**Conselho Estadual do Patrimônio Histórico,
Artístico e Natural (CEPHAN)**

**RELATÓRIO SOBRE PROJETO BÁSICO DE
RECUPERAÇÃO DA ORLA MARÍTIMA DE
MATINHOS**

Eduardo Salamuni e João José Bigarella

Setembro / 2010

Figura 28: Área de abrangência da alimentação artificial (engorda), bem como a localização das estruturas semirígidas.

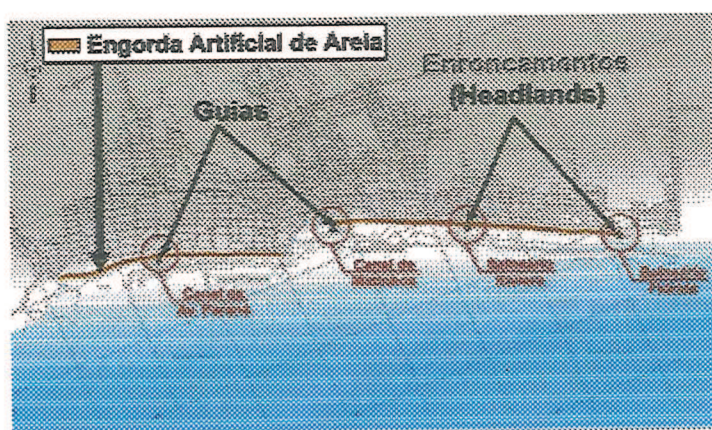
- a alimentação da Praia Brava em Caiobá, em função de sua atual progradação (na sua porção sul) seja realizada somente na sua porção norte, entre as ruas.
- haja monitoramento contínuo da praia que sofreu a alimentação artificial, via topografia de detalhe, determinando-se com exatidão a sazonalidade dos efeitos mais deletérios da erosão.
- caso se constate perda de sedimentos por erosão, haja periodicamente a reposição de areia pela alimentação artificial.

Os guias-corrente do rio Matinhos são absolutamente necessários e devem ser construídos de acordo com o projeto. Por outro lado os guias-corrente da praia Brava não tem motivo para ser construído pois será uma grande interferência na paisagem, não terá uma utilidade significativa e cortará o fluxo de sedimentos para a porção norte daquela praia, agravando ainda mais a erosão naquele local em função do déficit de areia que o mesmo imporá na corrente paralela ao arco praial.

Estes relatores são pela autorização das obras, com exceção dos guias-corrente do canal da Praia Brava e da alimentação a sul da mesma, desde que considerados as condicionantes apresentadas para mitigar os impactos visuais na paisagem, colocadas no item Discussão e Conclusões.

Figura 44: Nova conformação urbana, com recuo do limite da Avenida Atlântica até a linha amarela, estabelecendo o passeio entre a linha amarela e a branca, a qual limitaria o passeio e a faixa de areia recuperada.

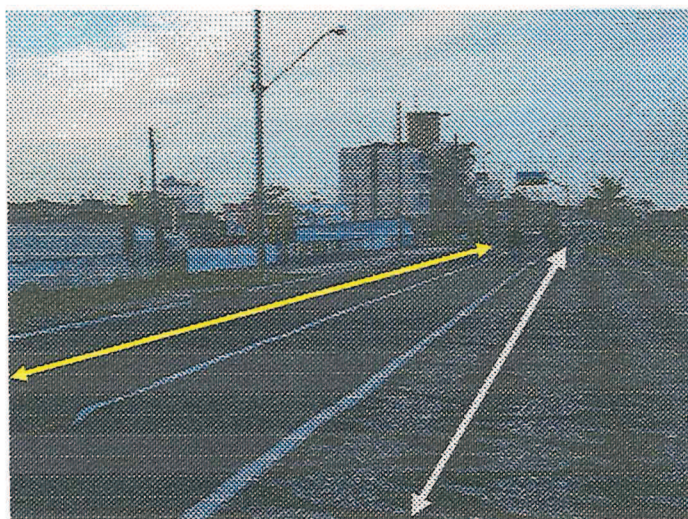
Sugere-se que seja estudada a seguinte alternativa para a porção norte da Praia Brava (Caiobá): entre as ruas Antonina e Itacolomi, há possibilidade de aumentar a faixa de praia em cerca de 10 metros. A ideia é reduzir a Avenida Atlântica a uma única faixa, cujo trânsito de carros seria permitido somente a moradores locais (tal como é na Praia Mansa), com consequente recuo do passeio em direção à atual avenida (figura 44). Posteriormente deve haver uma reconformação daquela porção com areia de praia, criando-se inicialmente uma restinga artificial, até a mesma assumir seu padrão natural.
